Bogotá, 11 de abril de 2025

Asunto: Comentarios de COMCEL al documento de alternativas de solución - Actualización del Reglamento Técnico para Redes Internas de Telecomunicaciones RITEL.

3. Sobre las cámaras de entrada y cámaras de enlace

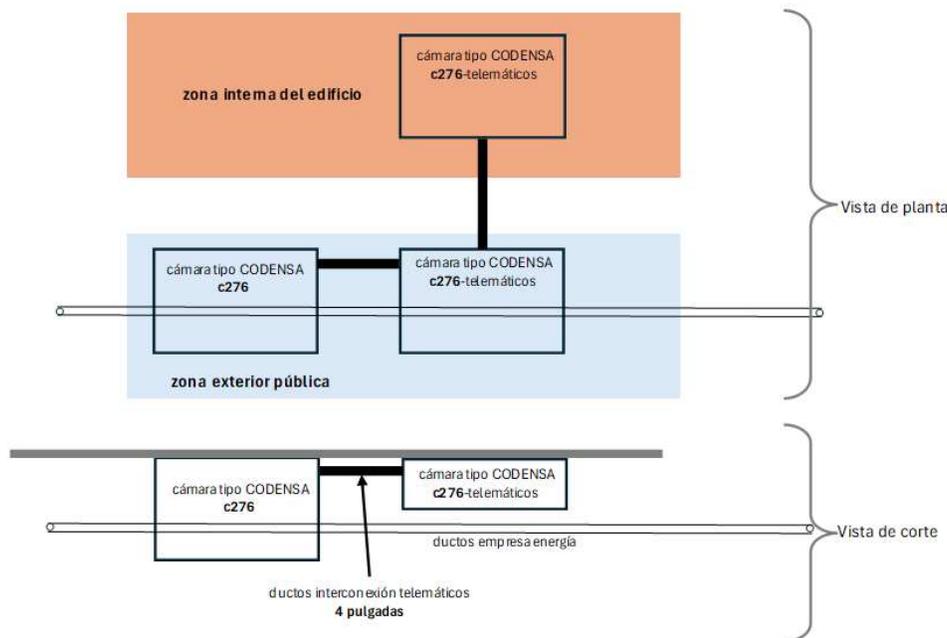
Sobre las cámaras de entrada y cámaras de enlace, se solicita se tengan en cuenta las siguientes observaciones:

La normativa debe definir como obligatorio, la construcción de cámaras de entrada y de enlace, debido a que en proyectos de pocas unidades habitacionales se obvian y la tubería llega directamente a los edificios a cajas de paso o al sótano.

Adicionalmente se requiere la estandarización de las dimensiones de las cámaras de entrada y de enlace, pues principalmente las constructoras pequeñas sólo garantizan una cámara de espacio reducido, asegurando el ingreso de un solo PRST; los otros o el segundo difícilmente ingresan.

Así las cosas, las cámaras de entrada y salida del inmueble deben ser del mismo tamaño y lo que ha generado mejor práctica es que sea del tipo CODENSA C276, la cámara exterior debe estar ubicada sobre la misma línea de interferencia de la ductería de la energía con profundidad que no interfiera con los ductos de la red eléctrica. De esta cámara salen con mínimo 2 ductos de 4 pulgadas hacia la cámara tipo CODENSA C276 ubicada en la parte interior del inmueble. Del mismo modo esta cámara exterior tipo CODENSA C276 debe interconectarse con la cámara de energía con dos tubos de 4 pulgadas.

Este tipo de cámaras permite que exista espacio para los diferentes competidores, y el usuario pueda escoger dentro de la oferta existente el que más se le acomode a sus necesidades, sin bloqueos de acceso a los PRST al encontrar el espacio ocupado.
